**Auditoría en seguridad vial con enfoque a usuarios más vulnerables.
Intersección avenida Luis Donaldo Colosio y calle Capri, en Hermosillo, Sonora.**

IMTES, 2022. Auditoría en seguridad vial con enfoque a usuarios más vulnerables.
Intersección avenida Luis Donald Colosio y calle Capri, en Hermosillo, Sonora.

Figura 6.1 Sección de vialidad avenida Luis Donald Colosio

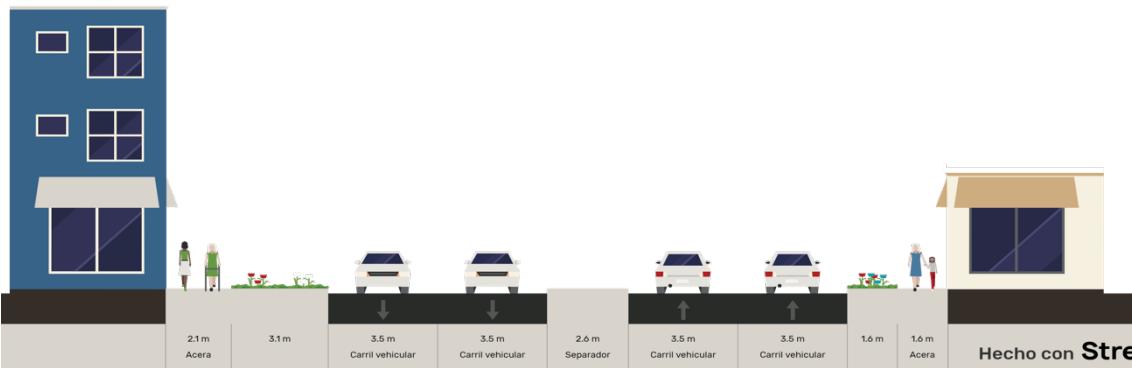
En cuanto a la composición de las vialidades, la avenida Luis Donald Colosio posee dos arroyos vehiculares en sentido oriente-poniente de dos carriles cada uno divididos por una mediana (ver Figura 6.1). El límite de velocidad establecido es de 20 km/hr mediante un señalamiento vertical restrictivo (SR-9). Por su parte, la calle Capri contiene un arroyo vehicular en sentido norte-sur con carril para estacionamiento (ver Figura 6.2). No se identificó un límite de velocidad marcado para esta calle, pero el H. Ayuntamiento de Hermosillo estableció un límite de 30 km/hr para calles y avenidas (Reglamento de Tránsito Municipal de Hermosillo, 2005, art. 21, fracc. IV).

Figura 10.2.1 Intervención 1 en planta

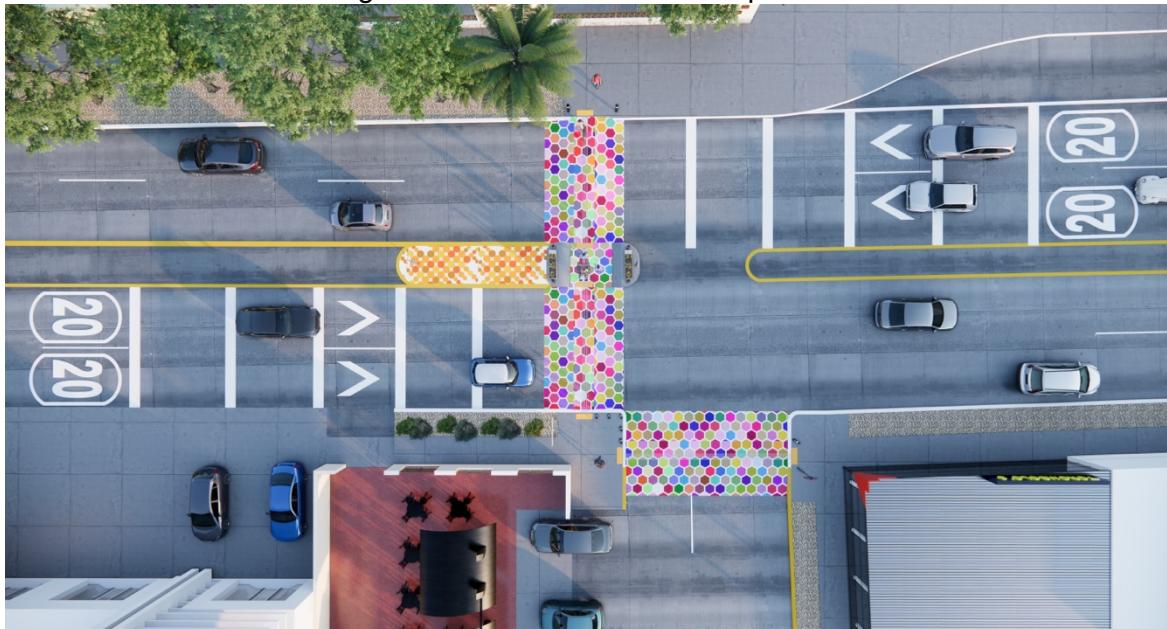
La propuesta de intervención plantea dos escenarios, el primero (*Alternativa 1*) considera reductores de velocidad mediante botones (DH-3); en tanto que el segundo (*Alternativa 2*) es la colocación de un reductor de velocidad trapezoidal.

- m. En caso de requerir la medida de reductor de velocidad (Intervención Alternativa 2) colocar guía podo-táctil para personas discapacitadas y con movilidad limitada. Se requiere de infraestructura legible y auto-explicativa para que las y los peatones sean capaces de identificar su espacio y tiempo de cruce (Ley General de Movilidad y Seguridad Vial, 2022).

- n. En caso de requerir la medida de reductor de velocidad (Intervención Alternativa 2), pintar rayas con espaciamiento logarítmico (M-9). Las rayas son utilizadas en zonas en las que se requiera disminuir la velocidad (Dirección General de Servicios Técnicos, 2014).
